改善箇所説明図

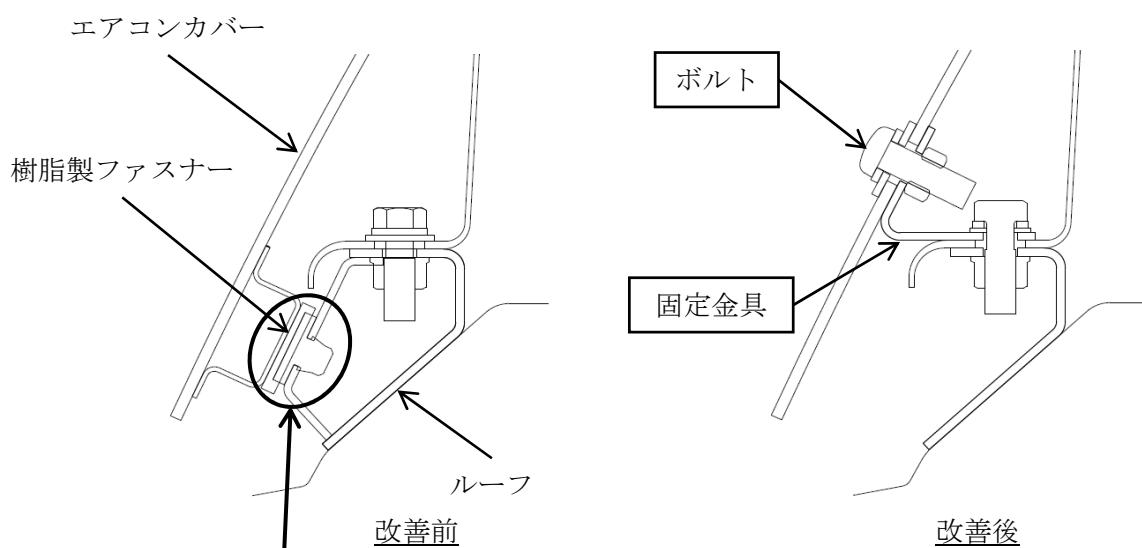
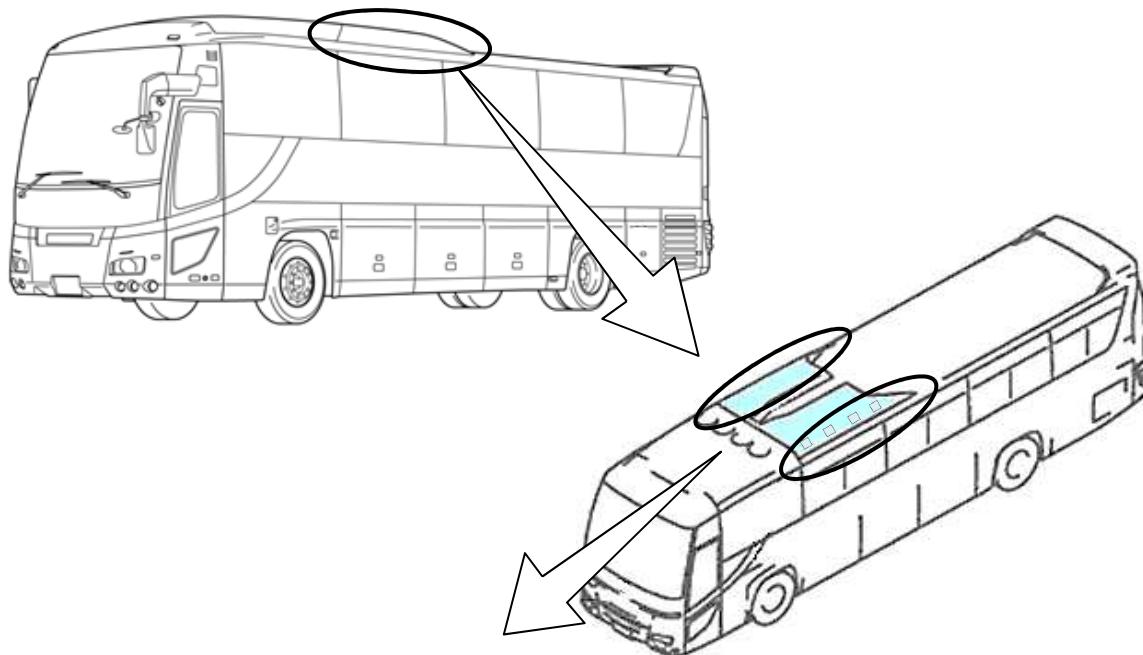
基準不適合発生箇所

大型観光バスにおいて、エアコンカバーとルーフの締結構造が不適切なため、ルーフ後方から強い風を受けると、カバーを締結している樹脂製ファスナーが外れ、カバーが浮いてルーフとの間に隙間が生じることがある。さらに強い横風を受けると、最悪の場合、カバーが破損し脱落して、他の交通の妨げになるおそれがある。

注： □ 内は追加する部品を示す。

全車両、エアコンカバーとルーフの締結構造を樹脂製ファスナーからボルト締結に変更する。
